Beantwortung

Schriftliche Anfrage betreffend Richtplan Seeburgareal; mögliche Asphaltierung der Fahrradwege

AUSBAU SEERADWEG
SCHIFFAHRTSHAFEN - WERKHOF

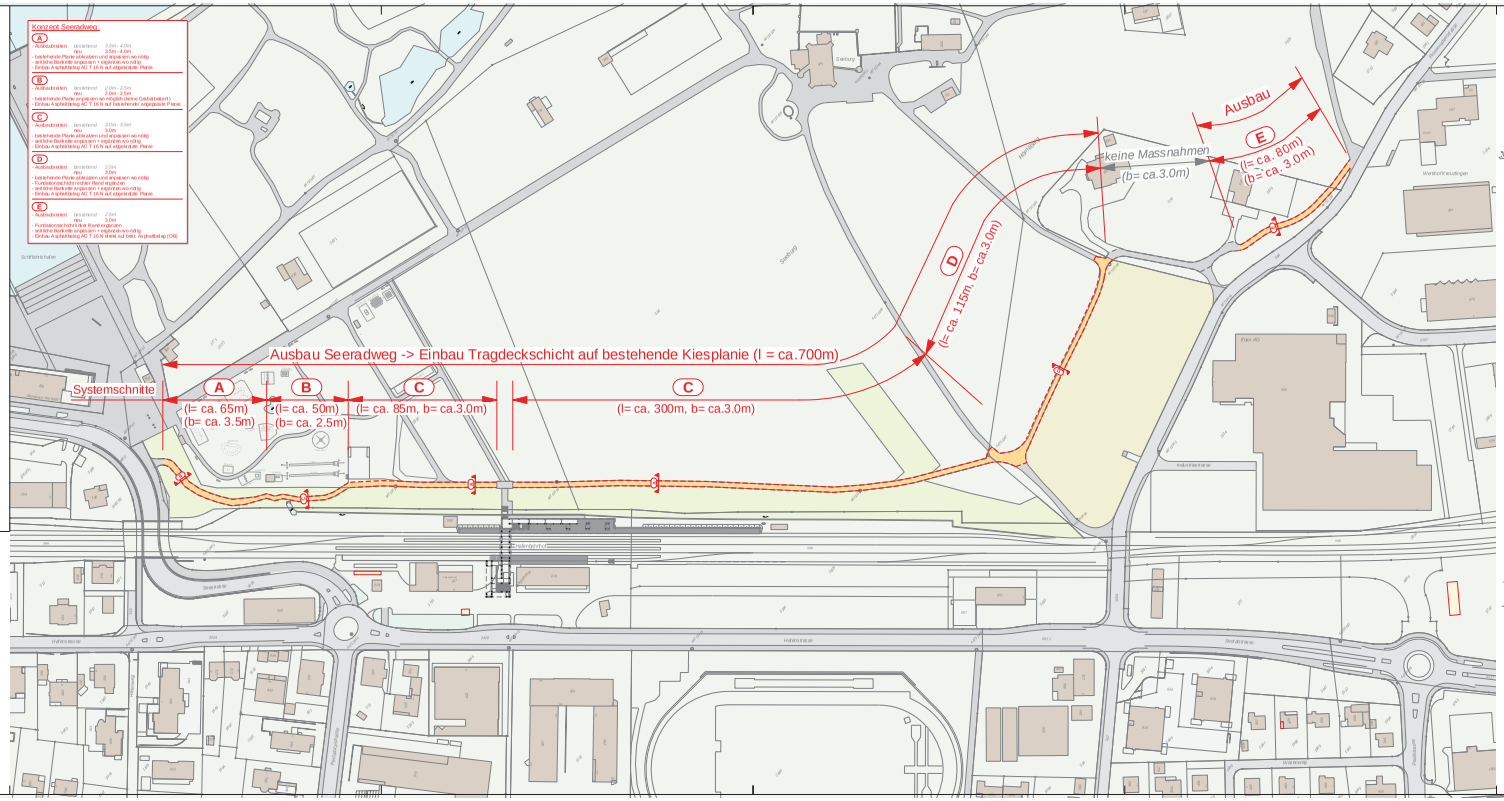
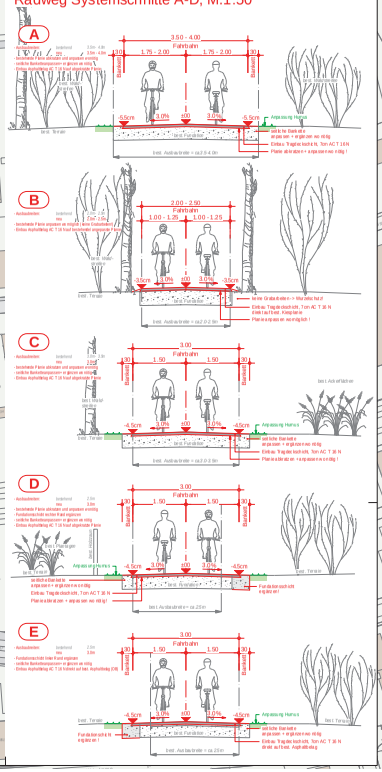
Das Projekt sieht die Staubfreimachung und den teilweisen Ausbau des bestehenden Seeradweges vor. Der nördlichste Abschnitt (Systemabschnitte A und B) wie auch ein weiter südlich gelegener Abschnitt (im Systemabschnitt C) liegen im Waldareal. Der Seeradweg dient neben der Erholungsnutzung auch einem forstlichen Zweck; er kann durch leichte Maschinen befahren werden und gewährleistet die Zugänglichkeit zum Waldareal für dessen Bewirtschaftung und Pflege. Unter der Bedingung, dass diese forstliche Nutzung des Radwegs weiterhin uneingeschränkt möglich bleibt, bestehen aus forstlicher Sicht keine Vorbehalte gegenüber dem Projekt. Der Vollständigkeit halber ist anzumerken, dass die betreffenden Abschnitte Wald im Rechtssinn bleiben und damit weiterhin der Waldgesetzgebung unterstehen.

Ferner bitten Sie um eine Aussage bezüglich einer allfälligen dezenten Beleuchtung entlang des Radwegs. Dazu ist folgendes zu sagen: In den Abschnitten A und B können aus Sicht Forstamt einseitig (damit Befahrbarkeit für forstliche Zwecke gewährleistet bleibt) Beleuchtungssäulen von ca. 1 m Höhe toleriert werden. Das Anbringen der Beleuchtung darf nicht dazu führen, dass zusätzlich Bestockung entfernt werden muss. Im Abschnitt C erachten wir hingegen eine Beleuchtung nicht für notwendig, weshalb dort ein zusätzlicher Eingriff in das Waldareal ohne nähere Begründung nicht gutgeheissen werden kann.
